Nr referencyjny 4/IS-1/01/19

## ZMIANA TERMINU SKŁADANIA OFERT I ZAPYTANIA WRAZ Z WYJAŚNIENIAMI nr 6

Zamawiający **Wodociągi Dębickie Sp. z o. o.** działając zgodnie z § 11 ust. 2 i 3 Regulaminu udzielania zamówień w „Wodociągach Dębickich” Sp. z o. o. dla zadań współfinansowanych ze środków Unii Europejskiej, dla których nie stosuje się przepisów ustawy Prawo zamówień publicznych informują, iż w postępowaniu na: **„Modernizację Stacji Uzdatniania Wody w Dębicy – budowę zbiornika wody czystej”**:

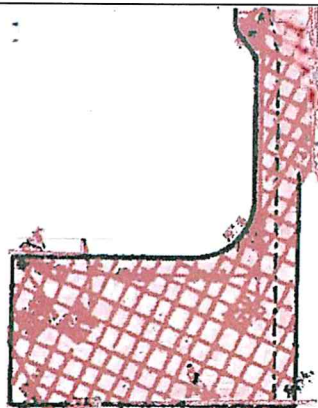
Odpowiedź:	Zestawienie stali zbrojeniowej stanowi Załącznik nr 1 do odpowiedzi na pytania nr 5 opublikowanych 14.02.2019 r.										
Pytanie	<p>22</p> <p><b>Dotyczy OPZ pkt. VI. Zakres zadania, ppkt. 1) „Dodatkowo Zamawiający opracował plan sytuacyjny (załącznik nr 2 do OPZ)”. Prosimy wyjaśnić o który dokładnie załącznik z załączonej do postępowania dokumentacji chodzi, gdyż Plan Sytuacyjny jaki został udostępniony znajduje się pod nazwą pliku „Załącznik_nr_1_do OPZ Plan_sytuacyjny”, zaś „załącznik nr 2 do OPZ” stanowią pliki o nazwach: „Załącznik_nr_2_do OPZ projekt wykonawczy i STWiORB”, „załącznik nr 2 do OPZ projekt budowlany cz 1”, „załącznik nr 2 do OPZ projekt budowlany cz 2”.</b></p>										
Odpowiedź:	<p>Zamawiający dokonuje sprostowania zapisów:</p> <ul style="list-style-type: none"> <li>• pkt. VI pkt. 1 Części III SIWZ – OPZ, który otrzymuje nowe brzmienie: <ol style="list-style-type: none"> <li>1. Wykonawca w ramach zadania „Modernizacja stacji uzdatniania wody w Dębicy” dokona rozbudowy i przebudowy istniejącej stacji uzdatniania wody. Wszystkie roboty należy wykonać zgodnie z: <ol style="list-style-type: none"> <li>1) Projektami budowlanymi, Projektami wykonawczymi, a także STWiORB stanowiącymi integralną część Opisu Przedmiotu Zamówienia (załącznik nr 2 do OPZ) opracowanymi przez Pracownię Projektową PROWODKAN, 31-047 Kraków, ul. Sarego 25/4,</li> <li>2) Decyzją pozwolenia na budowę nr 812/2016 z dnia 24.11.2016 r., wydaną przez Starostę Dębickiego (załącznik nr 3 do OPZ),</li> <li>3) przepisami prawa obowiązującego w Polsce, w szczególności ustawy Prawo budowlane (t.j. Dz. U. z 2018 r. poz1202 z późn. zm.).</li> <li>4) <b>Dodatkowo Zamawiający opracował plan sytuacyjny (załącznik nr 1 do OPZ).</b></li> </ol> </li> </ol> </li> <li>• pkt. VIII pkt. 2 Części III SIWZ – OPZ, który otrzymuje nowe brzmienie: <ol style="list-style-type: none"> <li>2. Załączone Przedmiary Robót, załącznik nr 4 do części III SIWZ nie stanowią opisu przedmiotu zamówienia i mogą być jedynie pomocne dla Wykonawcy przy wyliczaniu ceny ryczałtowej Umowy (zgodnie z §4 pkt 3 Rozporządzenia Ministra Infrastruktury z dnia 02 września 2004 r. w sprawie szczegółowego zakresu i formy dokumentacji projektowej, specyfikacji technicznych wykonania) nie będą podstawą do jakichkolwiek roszczeń w stosunku do ilości robót, materiałów i sprzętu, przyjmowanych przy wyliczaniu ceny ryczałtowej.</li> </ol> </li> </ul>										
Pytanie	<p>23</p> <p><b>Dotyczy Projekt Wykonawczy Odbudowa nawierzchni – Zadanie 15: Odtworzenie i naprawa dróg. Zgodnie z rysunkiem 01 a – Sytuacja – rozbiórki, zakres robót rozbiórkowych określa plan i legenda jak niżej :</b></p> <div data-bbox="507 1603 1129 1883" data-label="Table">

</div> <p><b>Na rysunku jednak określony został zakres oznaczony jak niżej, który nie widnieje w legendzie.</b></p>	LEGENDA:			ROZBIÓRKA NAWIERZCHNI BITUMICZNEJ		ROZBIÓRKA NAWIERZCHNI Z TRYLNIKOWOSTY BETONOWEJ		WYTNIĘCI KRAWĘŻNIK DO ROZBIÓRKI		STUDZIENKI I STUDNIE DO REGULACJI WYSOKOŚCIOWEJ
LEGENDA:											
	ROZBIÓRKA NAWIERZCHNI BITUMICZNEJ										
	ROZBIÓRKA NAWIERZCHNI Z TRYLNIKOWOSTY BETONOWEJ										
	WYTNIĘCI KRAWĘŻNIK DO ROZBIÓRKI										
	STUDZIENKI I STUDNIE DO REGULACJI WYSOKOŚCIOWEJ

Zakres ten posiada dodatkowo odnośnik z opisem „obszar objęty zamówieniem”. W związku z powyższym prosimy o potwierdzenie, że zakres robót rozbiórkowych należy przeprowadzić tylko w zaznaczonym kratkowaniu obszarze. Jeśli nie, to prosimy o precyzyjne i jednoznaczne określenie zakresu robót rozbiórkowych (podanie tekstowo-liczbowe i graficzne w formie planu zagospodarowania z oznaczonymi powierzchniami przeznaczonymi do rozbiórki), który pozwoli wszystkim Wykonawcom złożyć porównywalne oferty.

Zamawiający potwierdza, że zakres robót rozbiórkowych nawierzchni należy przeprowadzić tylko w zaznaczonym kratkowaniu obszarze.

**Dotyczy Projekt Wykonawczy Odbudowa nawierzchni — Zadanie 15: Odtworzenie i naprawa dróg. Zgodnie z rysunkiem 01 — Sytuacja — stan projektowany, zakres robót drogowych określa plan i legenda jak niżej:**

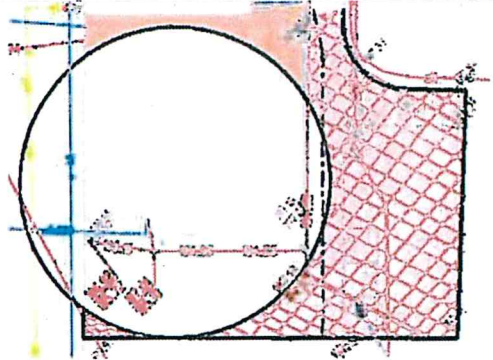
Na rysunku jednak określony został zakres oznaczony jak niżej, który nie widnieje w legendzie.

<p><b>Zakres ten posiada dodatkowo odnośnik z opisem „obszar objęty zamówieniem”. W związku z powyższym prosimy o potwierdzenie, że zakres robót drogowych należy przeprowadzić tylko w zaznaczonym kratkowaniem obszarze. Jeśli nie, to prosimy o precyzyjne i jednoznaczne określenie zakresu robót drogowych (podanie tekstowo-liczbowe i graficzne w formie planu zagospodarowania z znacznymi powierzchniami przeznaczonymi do budowy), który pozwoli wszystkim Wykonawcom złożyć porównywalne oferty.</b></p>
Odpowiedź:		<p>Zakres robót drogowych należy przeprowadzić w obszarze zaznaczonym na pomarańczowo (projektowana kostka brukowa) oraz w zaznaczonym kratkowaniem obszarze, jak na rysunku w pytaniu. Należy pamiętać o opasce odbojowej wokół zbiornika. Przedmiary: dla powierzchni asfaltowej – Zad. 1 Plac postojowy dla kostki brukowej betonowej – Zad. 1 Konstrukcja</p>
Pytanie	25	<p><b>Dotyczy Projekt Wykonawczy Odbudowa nawierzchni — Zadanie 15: Odtworzenie i naprawa dróg. Zgodnie z rysunkiem 01 — Sytuacja — stan projektowany, zakres robót drogowych wokół nowoprojektowanego zbiornika obejmuje ok. 70% jego obwodu. Prosimy o potwierdzenie, że na pozostałej części wokół zbiornika należy pozostawić teren zielony. Jeśli nie, to prosimy o dokładne określenie czym i w jakiej ilości ma zostać wykończony teren na ok. 30% obwodu zbiornik</b></p>

Odpowiedź:		<p>Zamawiający potwierdza, że na pozostałej części wokół zbiornika zgodnie z projektem konstrukcyjnym należy pozostawić teren zielony.</p>
